リコール届出一覧表

リコール届出日:令和 05 年 10 月 12 日

リコール届出番号	外-3698	リコール開始日	令和 05 年 10 月 12 日
届出者の氏名又は名称	Stellantis ジャパン株式会社 代表取締役社長 打越 晋	製作国 : フランス共和国 製作者名 : Automobiles PEUGEOT 問い合わせ先 : 専用フリーダイヤル : TEL:0120-840-240 製作者名 : Automobiles CITROEN 問い合わせ先 : 専用フリーダイヤル : TEL:0120-55-4106 製作者名 : DS Automobiles 問い合わせ先 : 専用フリーダイヤル : TEL:0120-92-6813 ホームページ : https://www.stellantis.jp	
不具合の部位(部品名)	原動機(エンジンコントロールユニット)		
基準不適合状態にあると認める構造、装置又は性能の状況及びその原因	エンジンコントロールユニットにおいて、ソフトウェアが不適切なため、アドブルー噴射圧異常が検知された場合、アドブルーの噴射を停止するが警告灯が点灯しない。このため、運転者が故障に気づかず、排気ガス規制値を満足しない状態で走行し続けてしまうおそれがある。		
改善措置の内容	全車両、エンジンコントロールユニットのソフトウェアを対策プログラムに書き換える。		
不具合件数	0 件	事故の有無	なし
発見の動機	本国からの情報による。		
自動車使用者及び自動車特定整備事業者に周知させるための措置	<ul style="list-style-type: none"> ・使用者:ダイレクト メール等で通知する。 ・自動車特定整備事業者:日整連発行の機関誌に掲載する。 ・弊社ホームページに掲載する。

改善箇所説明図

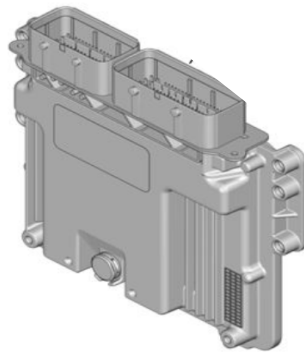
エンジンコントロールユニットにおいて、ソフトウェアが不適切なため、アドブルー噴射圧異常が検知された場合、アドブルーの噴射を停止するが警告灯が点灯しない。このため、運転者が故障に気づかず、排気ガス規制値を満足しない状態で走行し続けてしまうおそれがある。

全車両、エンジンコントロールユニットのソフトウェアを対策プログラムに書き換える。

識別：車台番号打刻の車台番号の最左から5桁目の上部に白色のペイントを塗る。
